Date : 23.03.2018
Révision : 00
Réf : 2017.18 – NT08
Rédacteur : C. HAUSS ingénieur INSA, gérant
Vérificateur : CV
Approbateur : CH
Destinataires : philippe.laborda@icade.fr
Copies : néant

POSSIBILITE D'EXPLOITER LES LOCAUX DE LA STERILISATION

Fig 1 : Repérage de l'axe N

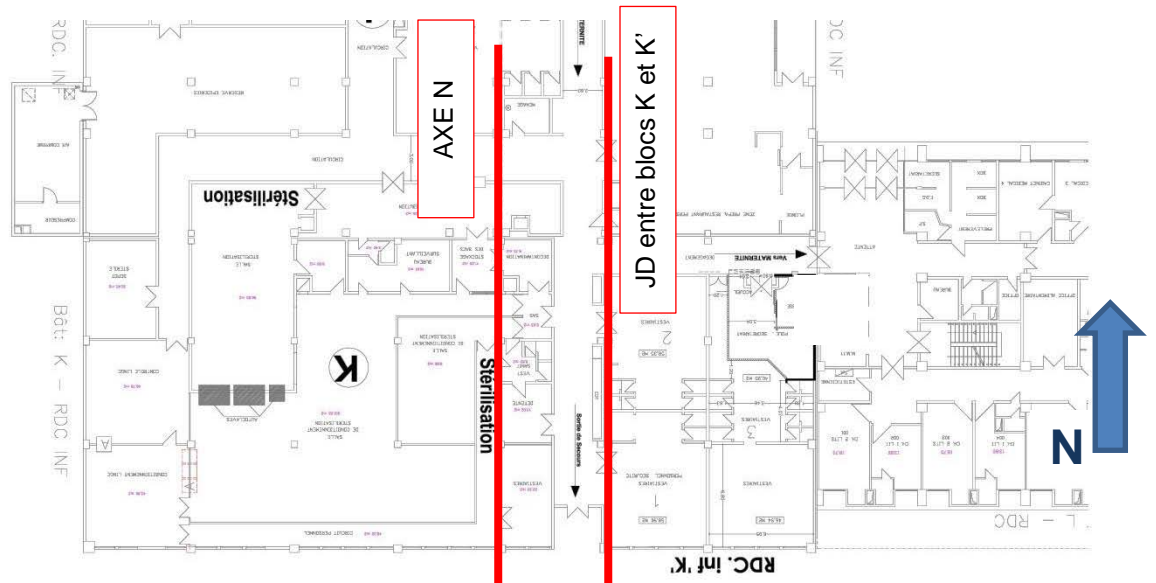
En fonction des zones délimitées dans la note technique n°02 du 08.12.2017, **il importe de ne pas se placer sous la zone 1 (c'est-à-dire au-delà de l'axe de structure N)** et de prendre en compte les éventuels inconvénients ultérieurs quant à se placer sous les zones 2 et 3 (voir figures 1 et 2 ci-après).

L'axe de structure N est l'axe NORD-SUD qui précède le joint de dilatation entre blocs K et K' :

Fig 2 : Superposition des zones de dommages de l'étage technique selon Note technique NT02 (Zones 1-2-3-4), et emprise de la stérilisation exploitable au RdC inférieur

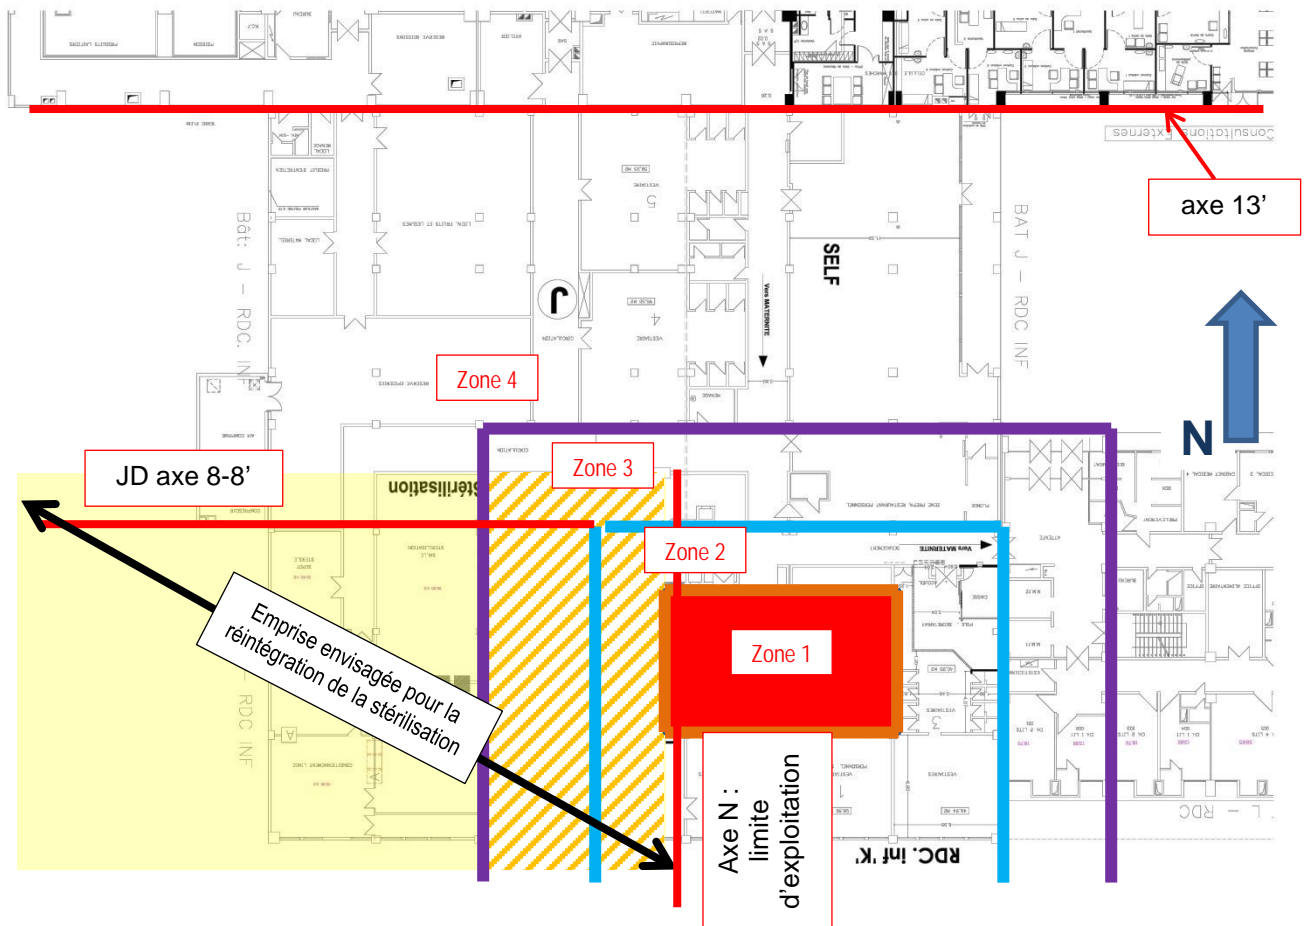
La partie de la stérilisation située sous la zone 4 est, à cet étage, sans aucune contrainte structurale en raison de l'incendie.

La partie située sous les zones 2 et 3, hachurée sur la figure ci-dessus, pourrait présenter des inconvénients, mais pas de risque pour les personnes.

Les zones 2 et 3 pourraient être le siège de travaux de réparations à l'étage technique, même si cette probabilité semble assez faible pour la zone 3.

Dans l'attente de pouvoir déterminer la nature de ces travaux (voir notre note technique n°04 du 05.02.2018), à ce jour nous ne pouvons pas garantir que ces derniers ne nécessiteront pas une intervention dans la zone hachurée à l'étage de la stérilisation.

En effet, on ne peut pas totalement exclure des travaux au niveau stérilisation dans la zone hachurée, comme par exemple la pose de poteaux en métal ou béton pour modifier les reprises de charges de l'étage technique.
